EXPERTIZĂ TEHNICĂ

**„REDIMENSIONARE CONDUCTA DE REFULARE AFERENTA
STATIEI DE POMPARE SP3 – STR. FAGARAS”
COMUNA STEFANESTII DE JOS, JUD. ILFOV**

Noiembrie 2021

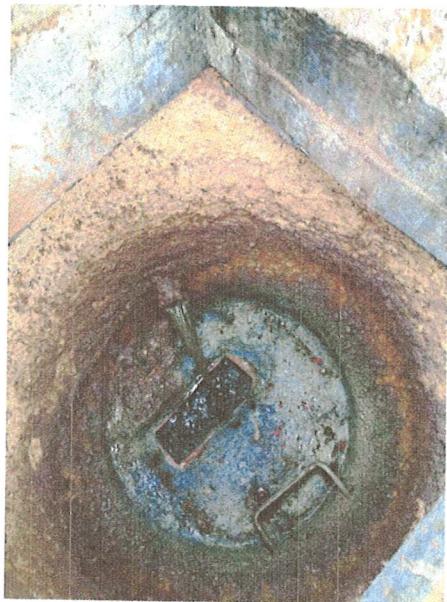
Camera de vane aflata langa statia de pompare nu are etansari ale conductelor la trecerea prin beton a acestora si totodata exista o fisura cu deschidere de 2 mm (marcata pe poza).

Avand in vedere ca aceste lucrari nu fac parte din prezentul proiect, precum si gradul de uzura existent, nu este necesara in prezent, luare de masuri de siguranta. Totodata este necesar ca dupa 2 ani de la prezenata expertiza sa se revizuiasca si sa se determine starea de degradare.
